**Изменение № 1 ГОСТ 21755—76 Аппараты телеграфные буквопечатающие
стартстопные пятиэлементного кода. Шрифты. Размеры символов и их начер-
тание**

**Утверждено и введено в действие Постановлением Государственного комитета
СССР по стандартам от 25.03.87 № 901**

Дата введения 01.09.87

Черт. 75

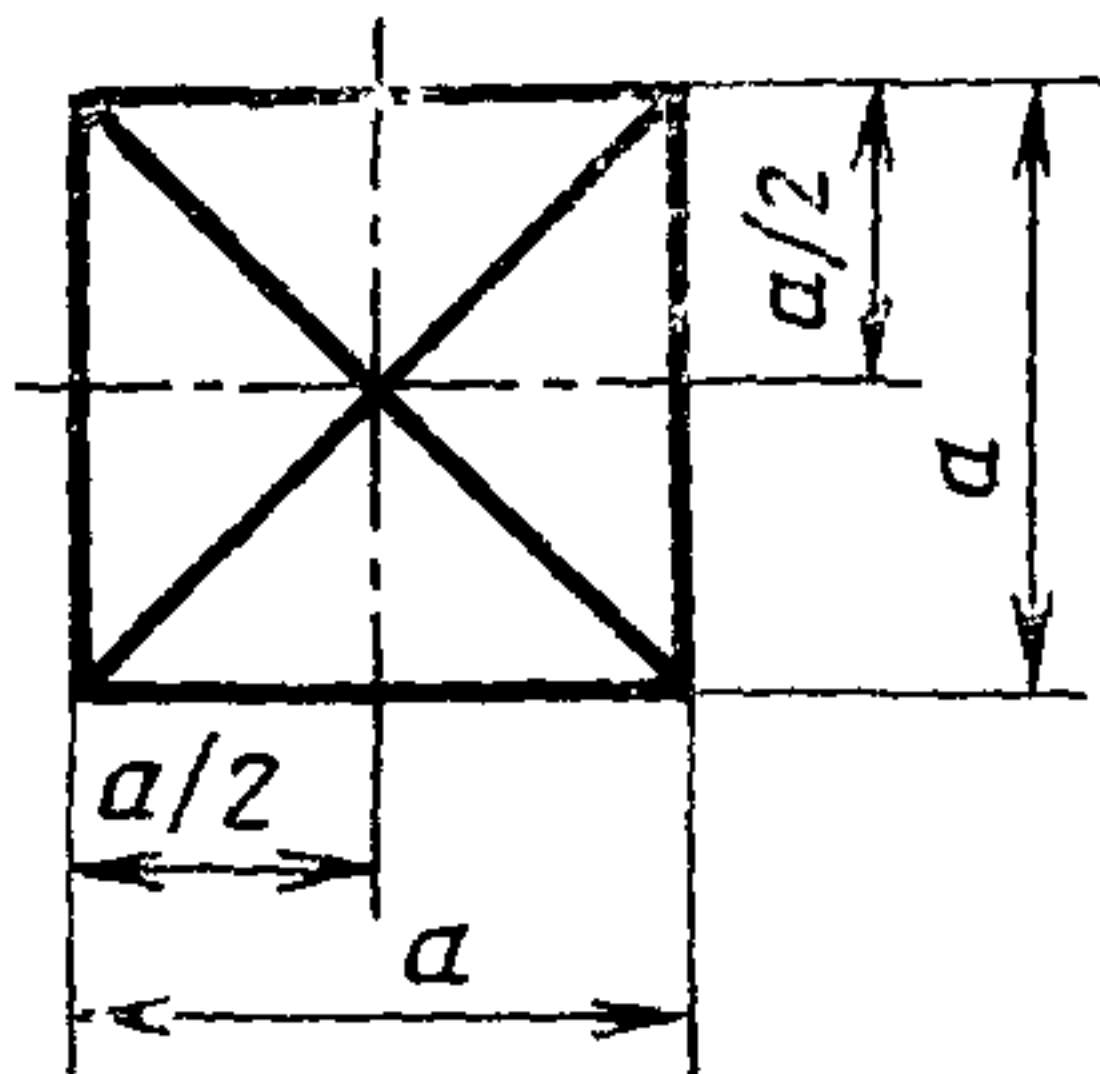
Пункт 2. Заменить слова: «(черт. 1—72)» на «(черт. 1—80)»;
чертеж 5. Таблица. Графа *r*. Для типоразмера I заменить значение: 0,1 на
1,0;
чертежи 56, 66. Таблица. Заменить обозначение: *d* на *a*.
Пункт 3. Заменить слова: «черт. 1—72» на «черт. 1—80».
Стандарт дополнить чертежами — 75—80:

мм	
Типоразмеры	<i>a</i>
I	1,7
II	1,9
III	2,4
